ノイズ対策 補助ユニットドライブ

メーカー： オペル／ボクスホール

エンジン： Z18XER

部品番号： 535 0143 10

画像 1： オーバーランニングオルタネータープーリーの高剛性ベルトプーリーの変更

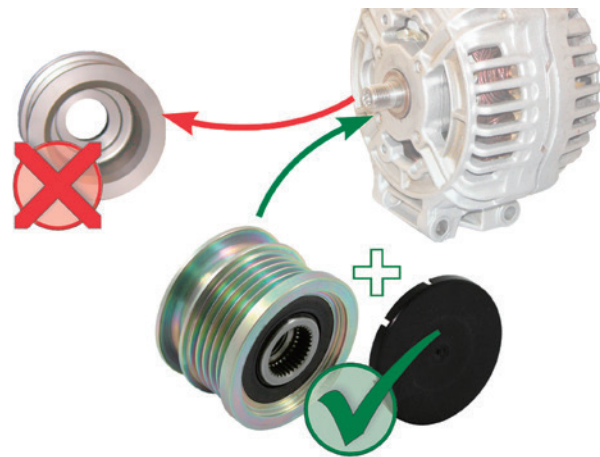
高剛性オルタネーターベルトプーリーが搭載された上記の自動車では、V リブベルトの強い振動により、大きなノイズが発生することがあります。

シュフェラーオートモーティブアフターマーケット部門では、技術ソリューションとして、これらの自動車向けにオーバーランニングオルタネータープーリーを提供しています。これにより、補助ユニットドライブの動荷重を低減し、ノイズの発生を防ぎます。

シュフェラーオートモーティブアフターマーケット部門は、影響を受ける自動車にオーバーランニングオルタネータープーリー 535 0143 10 を取り付けることを推奨します。
